Comune di  
**SAN GIORGIO DI PIANO**

### VARIANTE AL RUE 3/2014

IN ADEGUAMENTO ALLA VARIANTE AL PSC N. 1/2014  
ED ALTRI ARGOMENTI

## VARIANTE AL RUE n. 3/2014

VARIANTE AL RUE 3-2014 - VARIANTE 2 - stralcio TAV 1 p.17, scala 1:5000

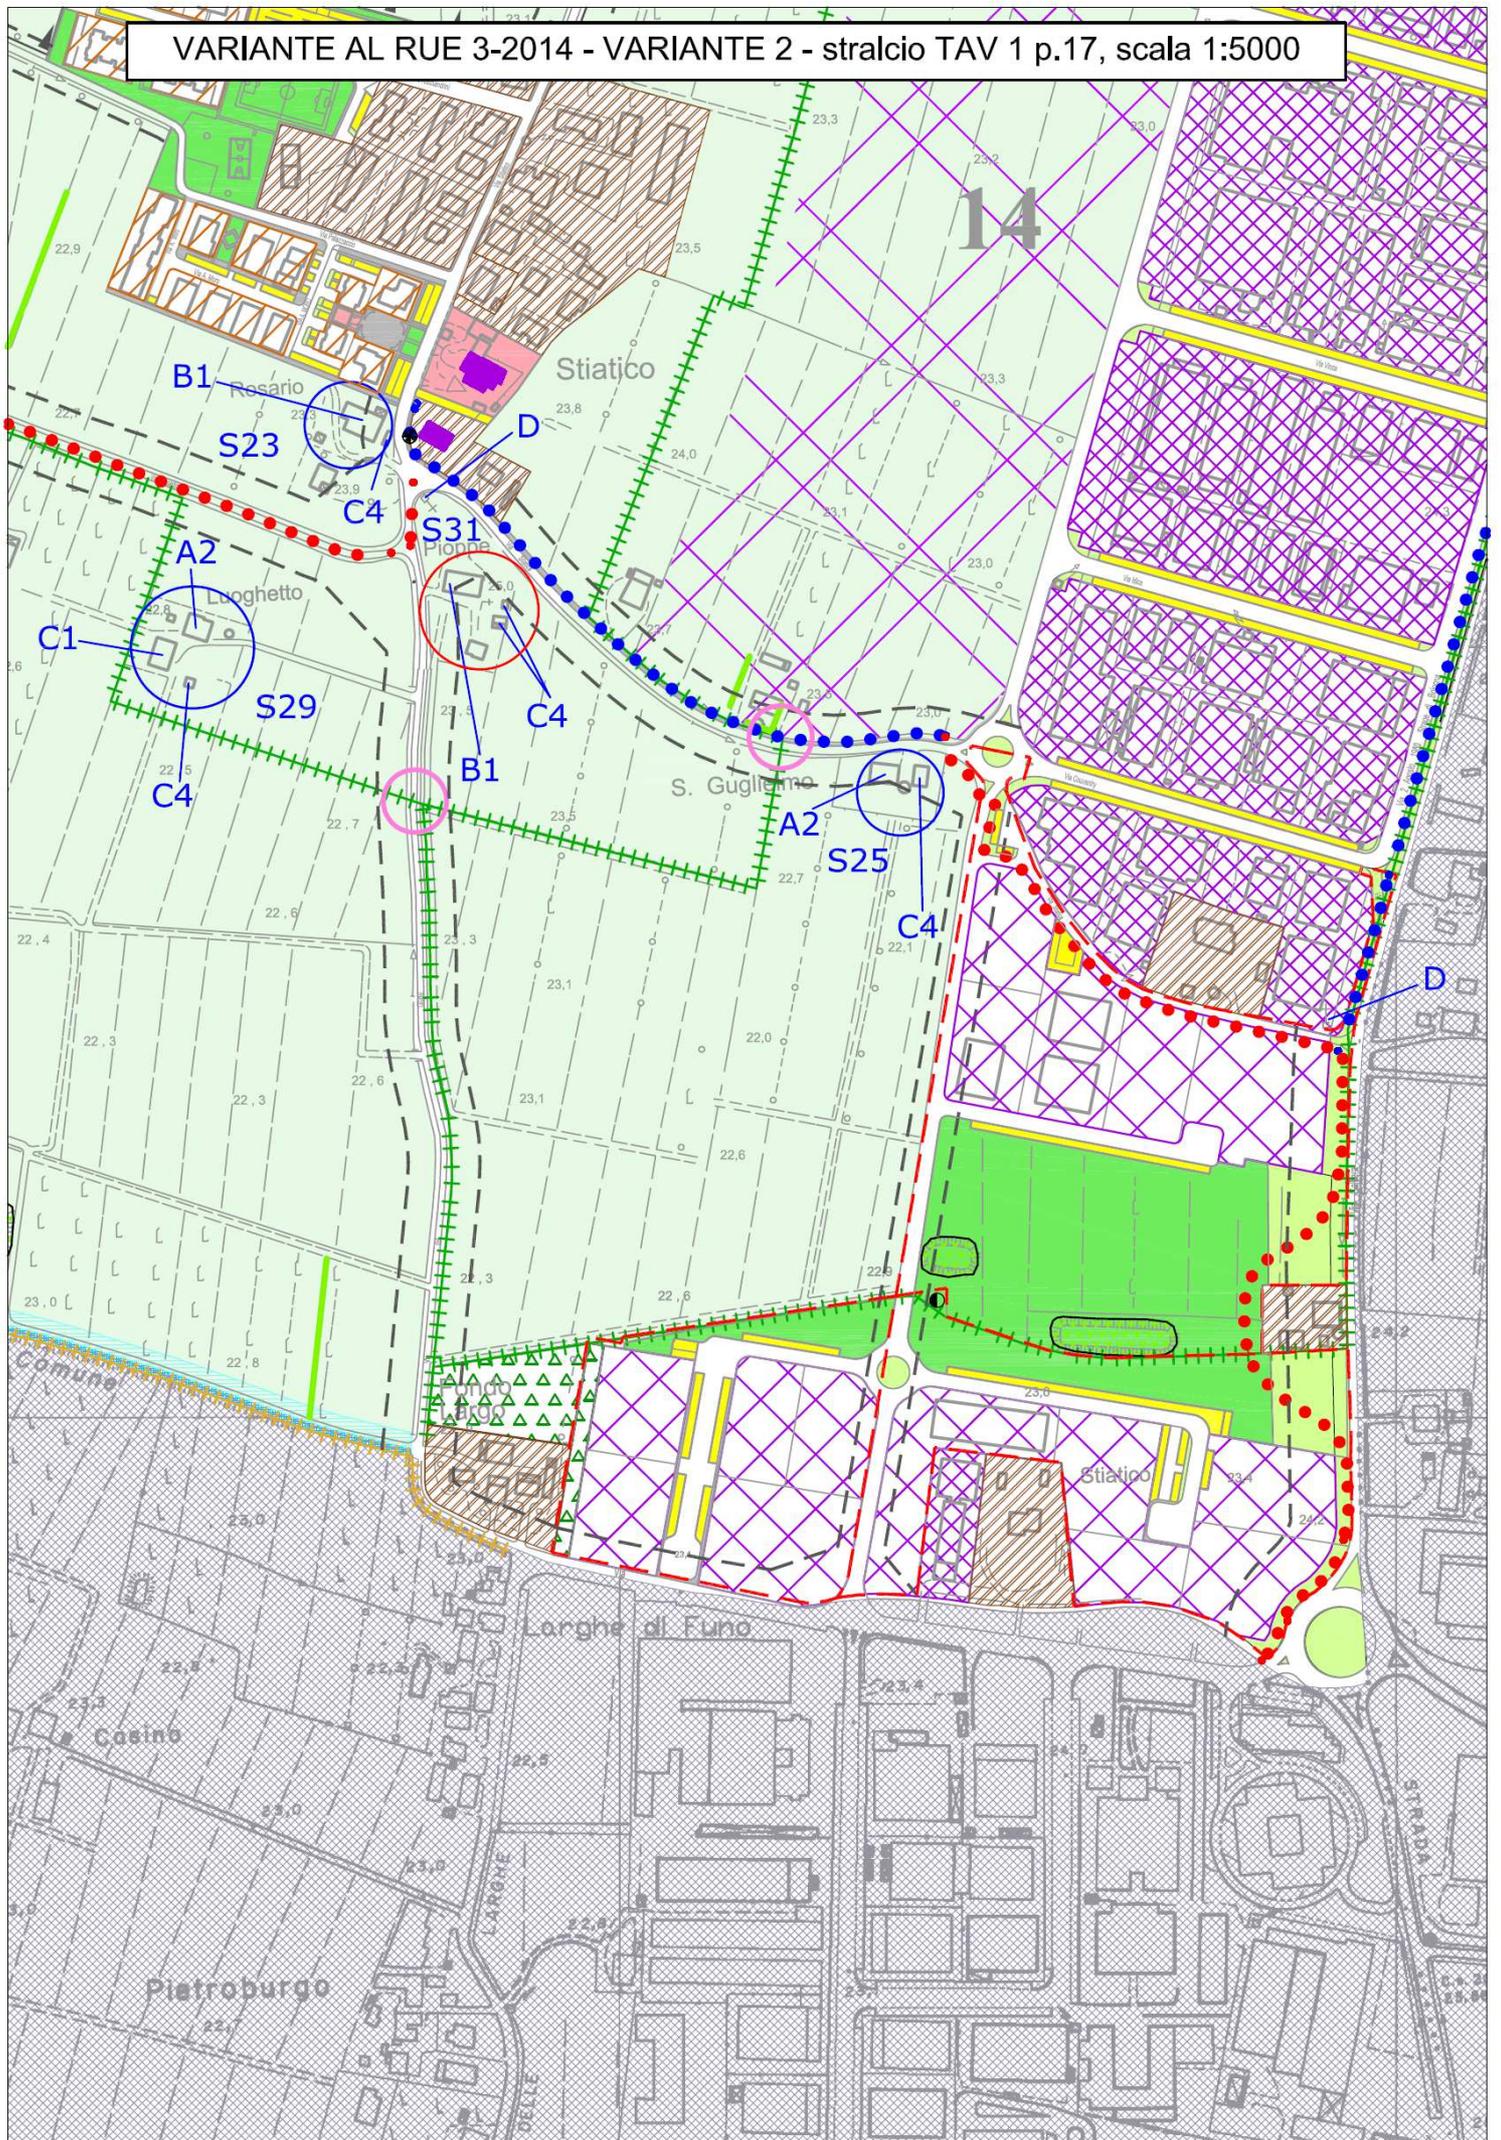
**Per quanto riguarda alla Seconda Variante in adeguamento del PSC** il RUE recepisce in cartografia la eliminazione dell'Ambito Produttivo Sovracomunale ASP-AN n. 16, ubicato a sud di via Stiatico. Tali Ambiti non presentano aspetti normativi nel RUE.

STATO DI FATTO - VARIANTE 4 - stralcio TAV 2 p.11 12, scala 1:2000

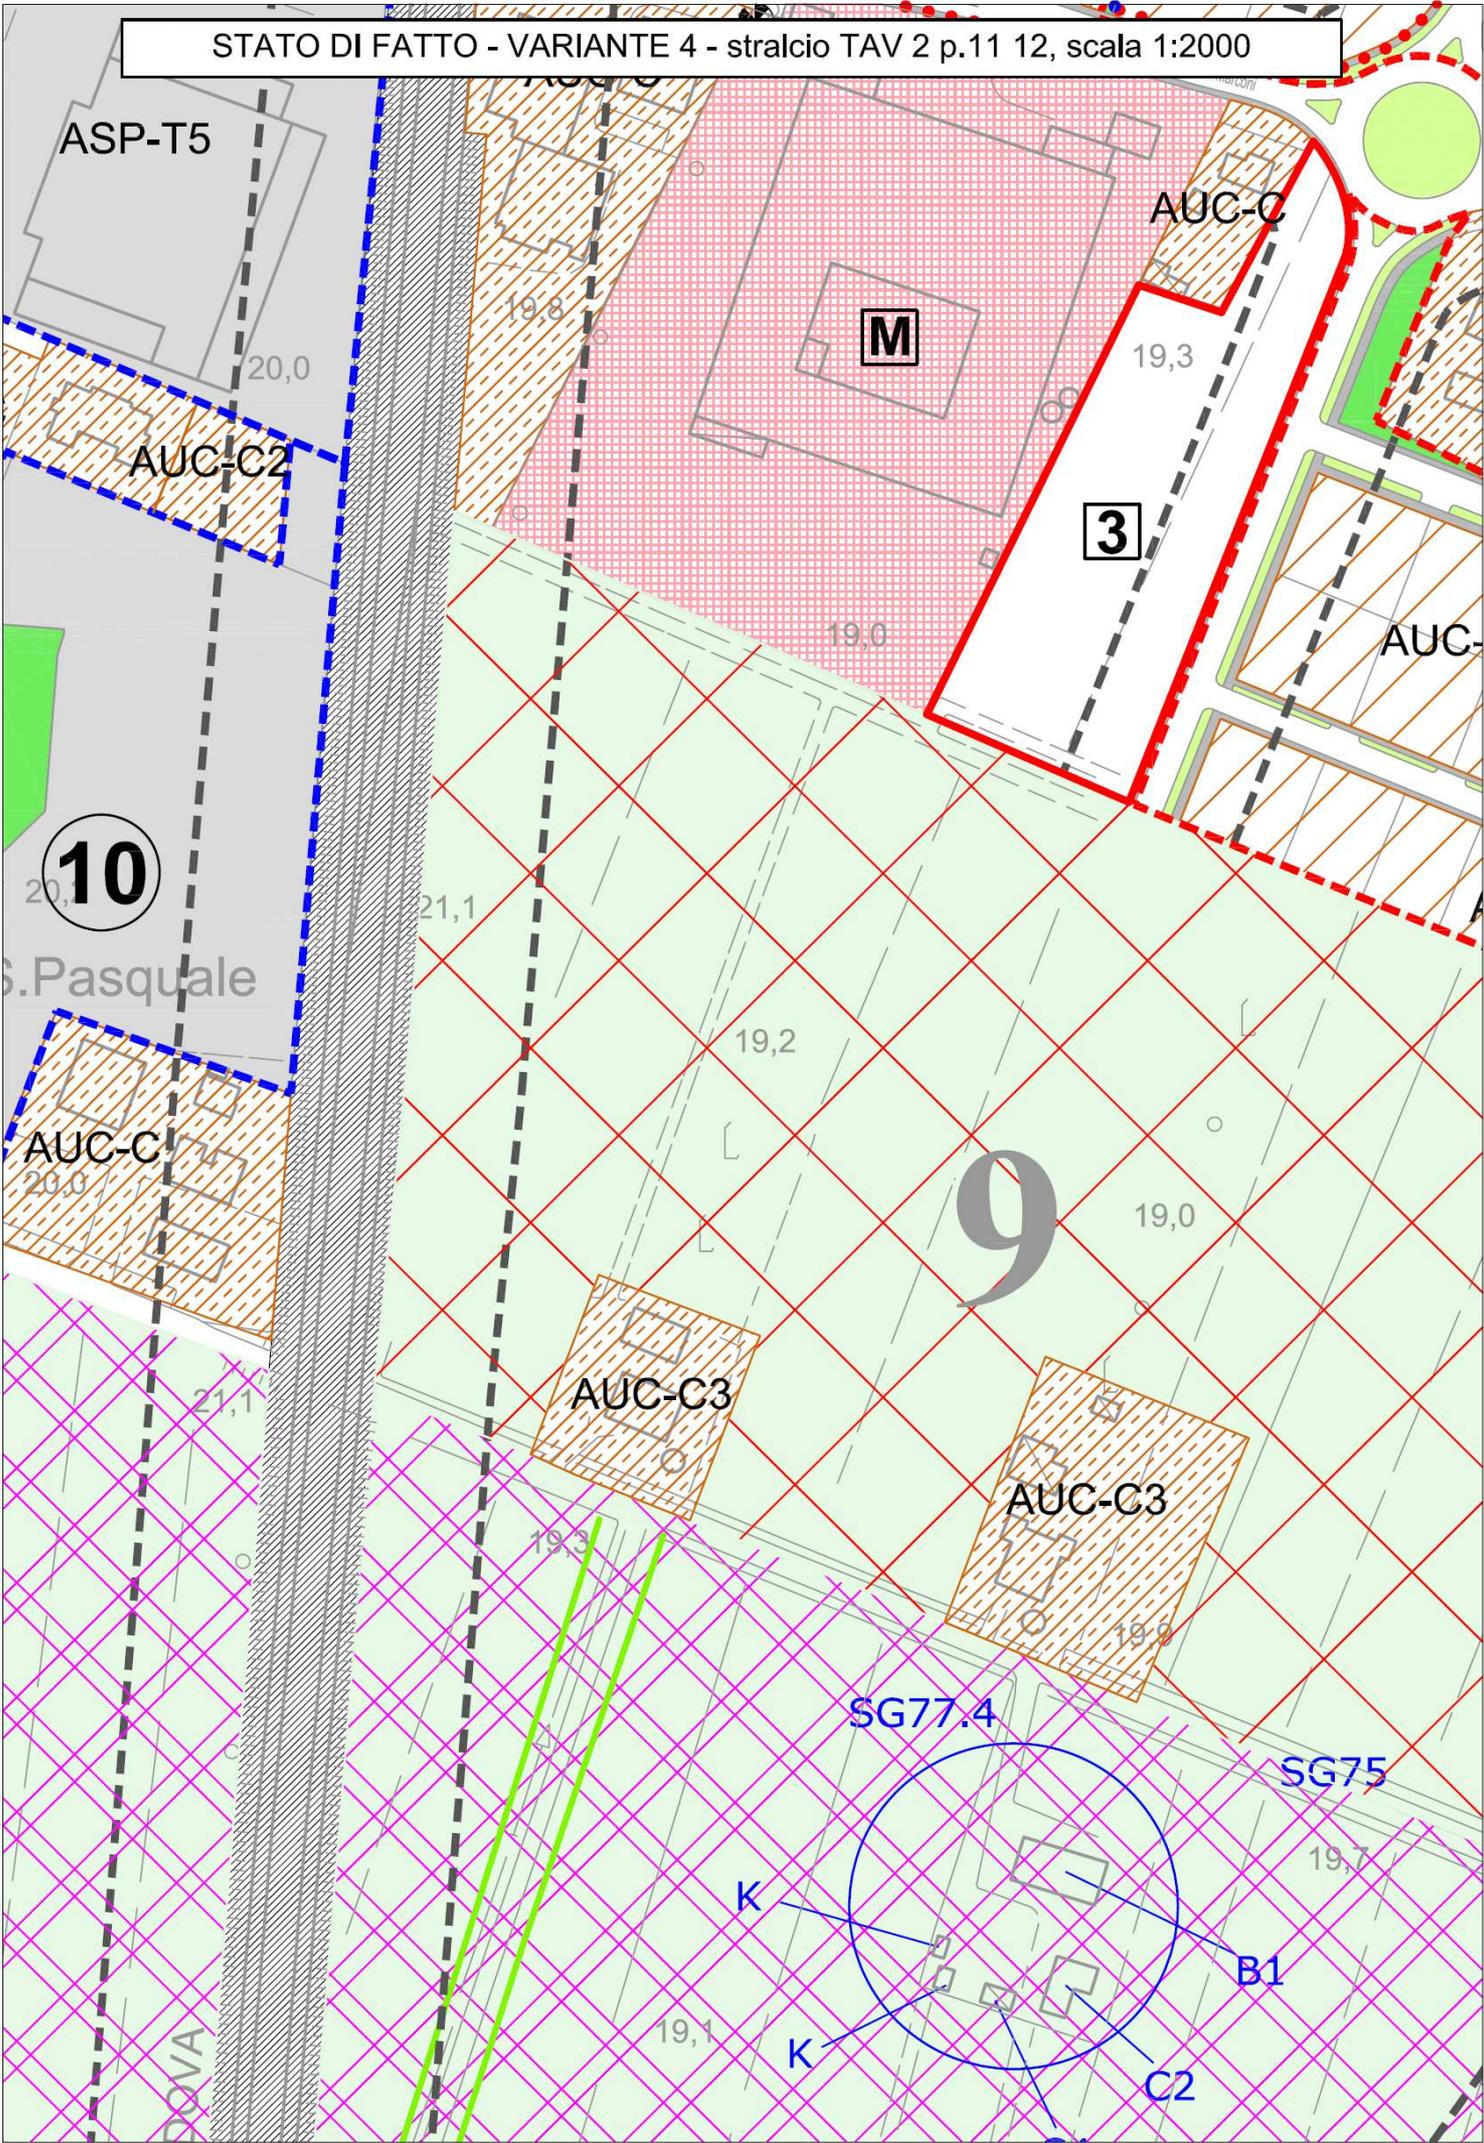
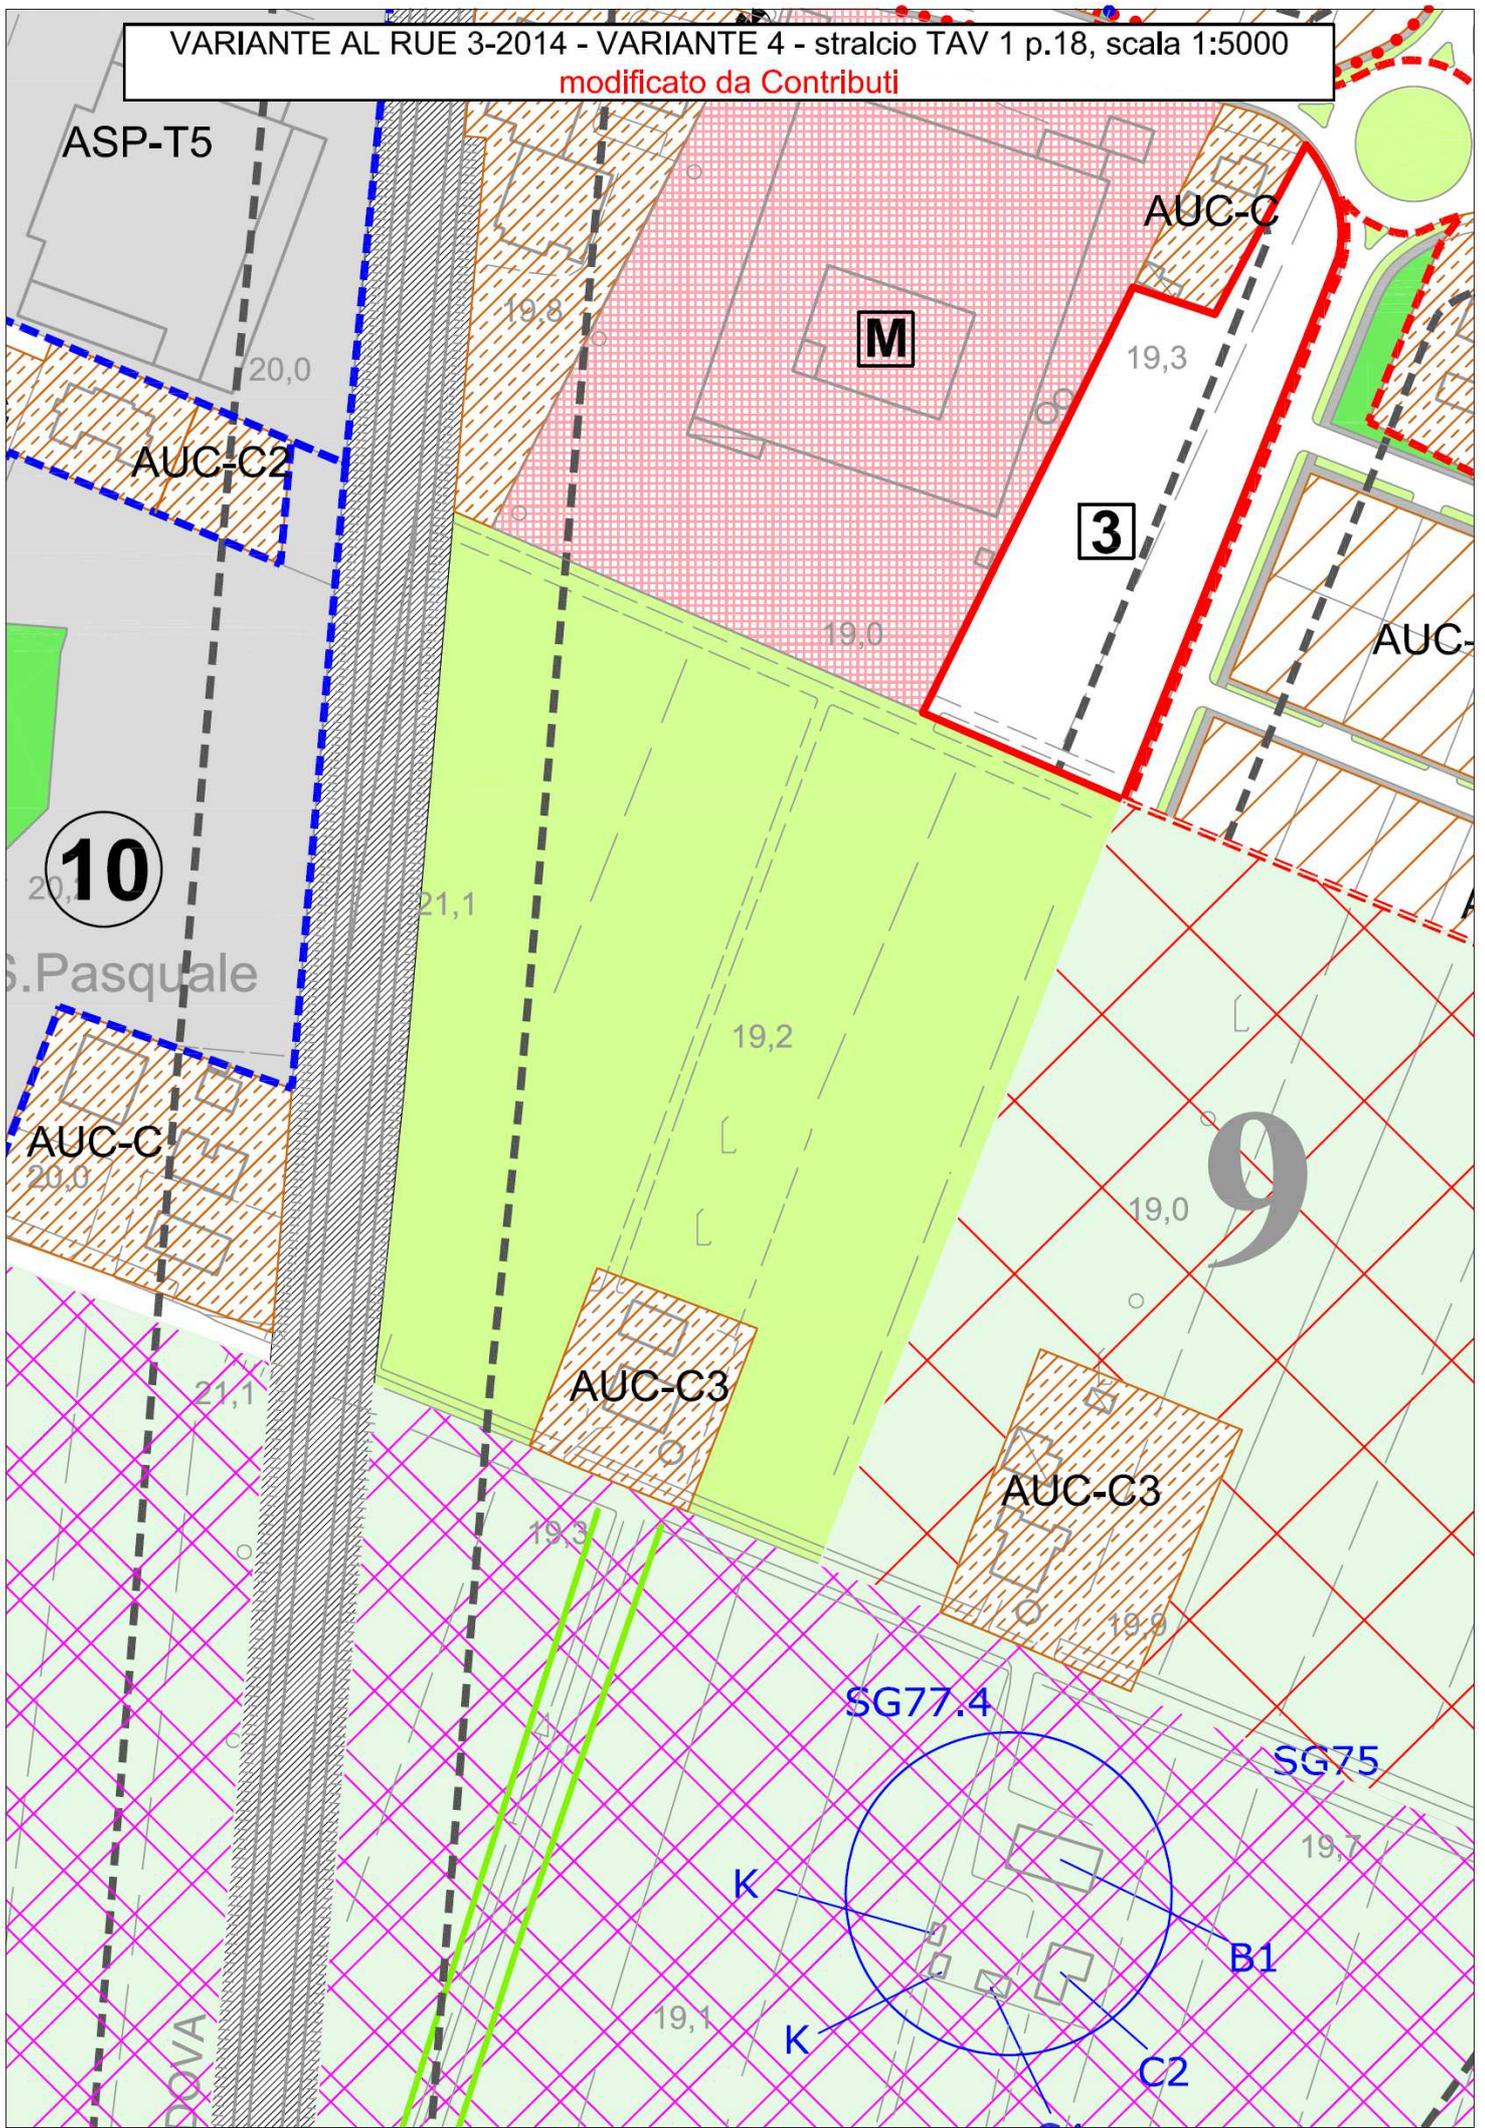
**Per quanto riguarda alla Quarta Variante in adeguamento del PSC** che interessa la riduzione cartografica e del dimensionamento dell'Ambito ANS-C9, ha ricaduta sulla cartografia del RUE, per quanto riguarda la riduzione planimetrica dell'Ambito, con riclassificazione dell'area stralciata in area destinata a "Dotazioni ecologiche". La ricaduta sul "Dimensionamento" è già stata evidenziata nella variante al PSC.
